### 结算资料存档目录

合同名称：洛宁项目售楼部展示区景观工程施工合同

洛宁项目售楼部展示区景观工程施工合同  
结算价明细汇总表

编号: LNSSWY-JP-023-001

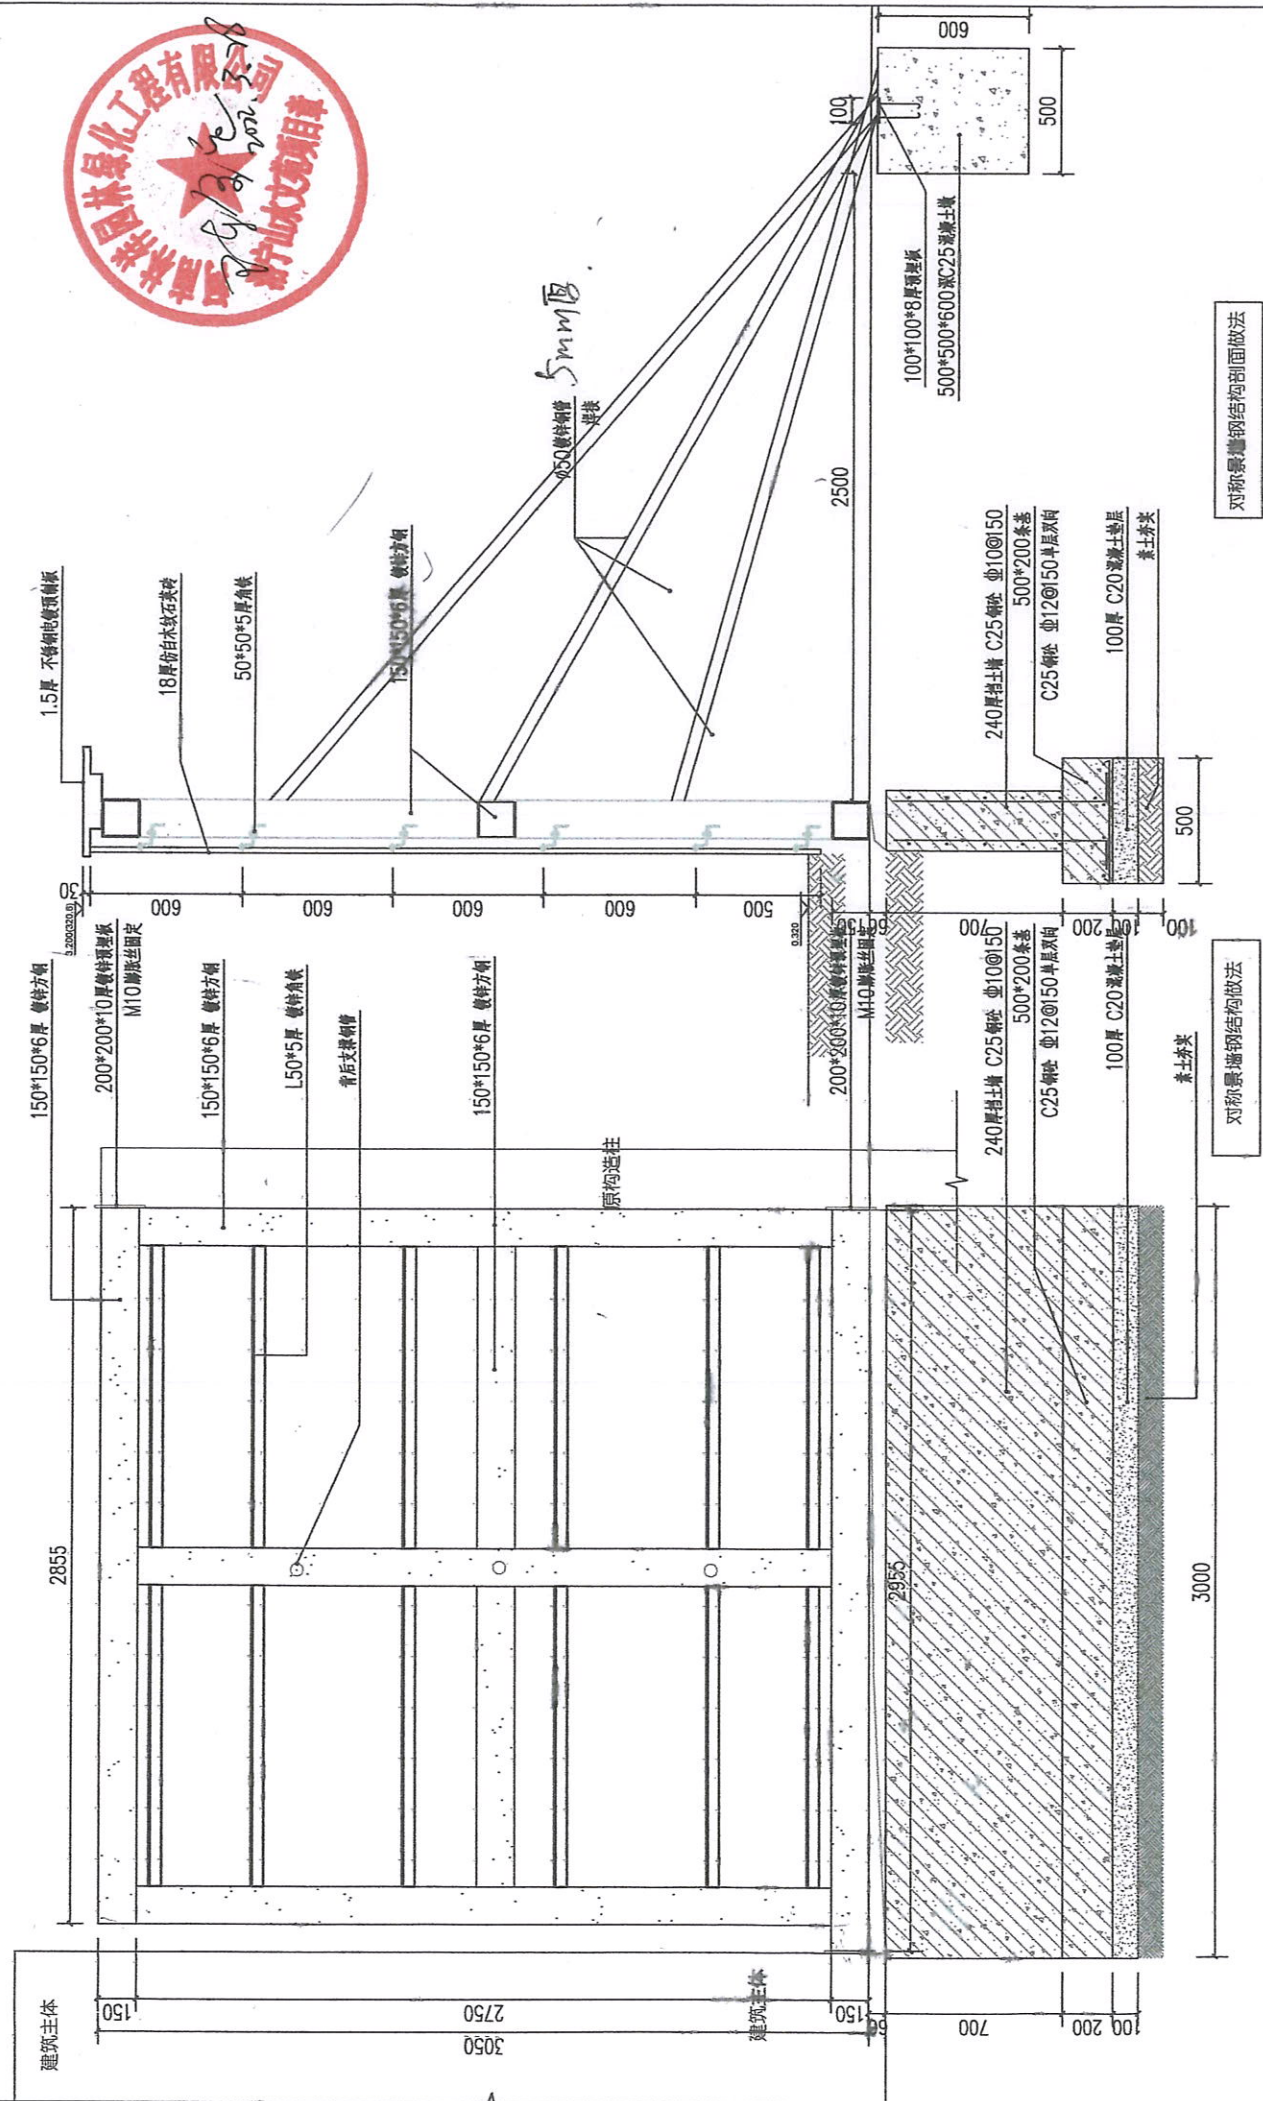
项目名称	洛宁山水文苑项目	工程名称	洛宁项目售楼部展示区景观工程
归属合同	洛宁项目售楼部展示区景观工程施工合同	合同编号	LNSSWY-JP-023
签证部位	LD-3.01 对称景墙局部改为钢结构		
签证内容	<p>签证内容: 工程量、工日、签证部位 (此页附《工程预签证单》及相关内容)</p> <p>结合现场实际情况, 场地受限, 土方无法回填到位, 原图纸做法存在安全隐患, 应甲方要求故将靠近建筑 3m 范围的砖混结构改为钢结构, 详细做法详见附件图纸。</p> <p style="text-align: center;">  </p> <p>经办人签字/日期: <i>陈金亮 3-28</i></p>		
项目工程部门/景观工程技术部	<p>签证工程量复核说明:</p> <p style="text-align: center;"><i>现场作法如附图, 情况属实。</i></p> <p>工程质量验收结果: <input checked="" type="checkbox"/>合格 <input type="checkbox"/>不合格</p> <p>专业工程管理岗签字/日期: <i>李东伟</i></p> <p>部门经理签字/日期: <i>李东伟 2022.4.20</i></p>		
成本管理部门	<p>签证工程量复核结果:</p> <p>工程质量验收结果: <input checked="" type="checkbox"/>合格 <input type="checkbox"/>不合格</p> <p>签证价格核定 (附计算过程): <i>该签证最终金额为-1530元 (负壹仟伍佰叁拾元整)</i></p> <p>专业成本管理岗签字/日期: <i>吉有蕊 2022.5.28</i></p>

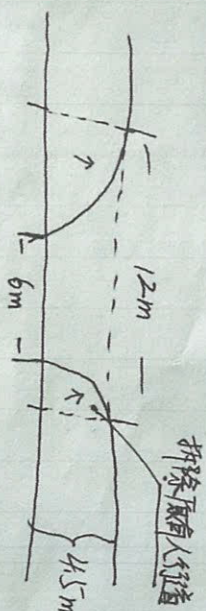
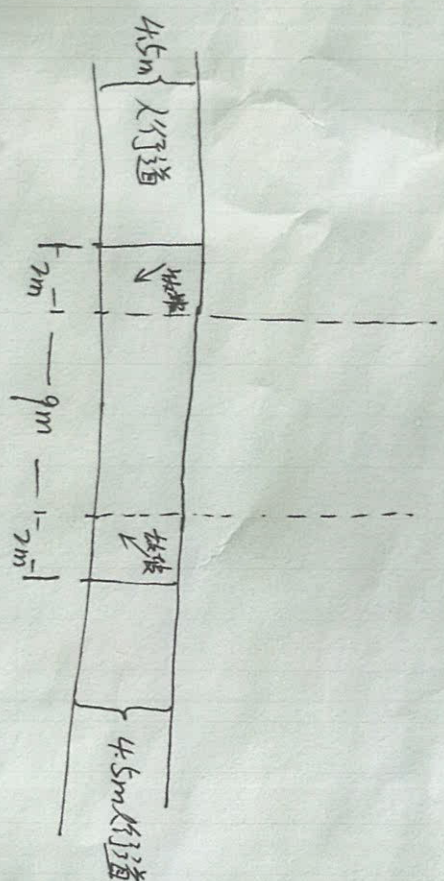
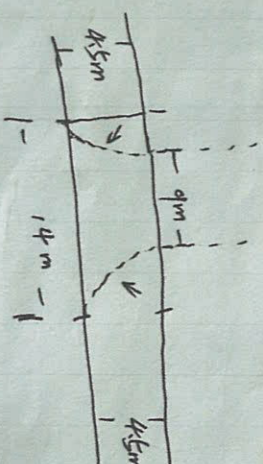
① 旧入口人行道恢复: 面积  $12m \times 4.5m$ 。

② 售楼处正门口拆除人行道  $13m \times 4.5m$ 。

③ 车场出入口人行道拆除面积  $14m \times 4.5m$ 。

经双方协商一致,本次金额19770元.

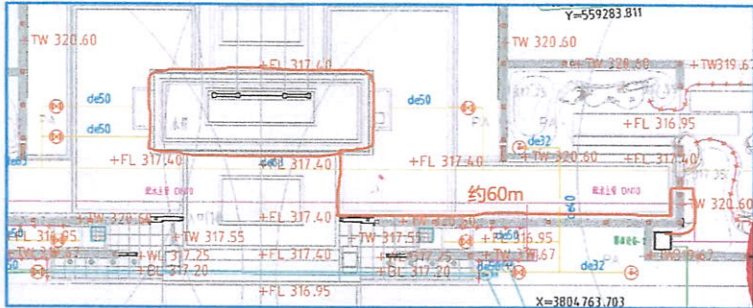
经办人意见	在中央水景回水沟上方增加一圈直径10雾森管道, 总长60m; 新增红宝石雾森喷头43个, 主机由5.5KW调整为7.5KW。费用增加7646.2元, 请领导批示 签字: 张笑笑 日期: 2023-05-14
经办人部门	集团公司->洛宁项目->洛宁项目->工程技术部
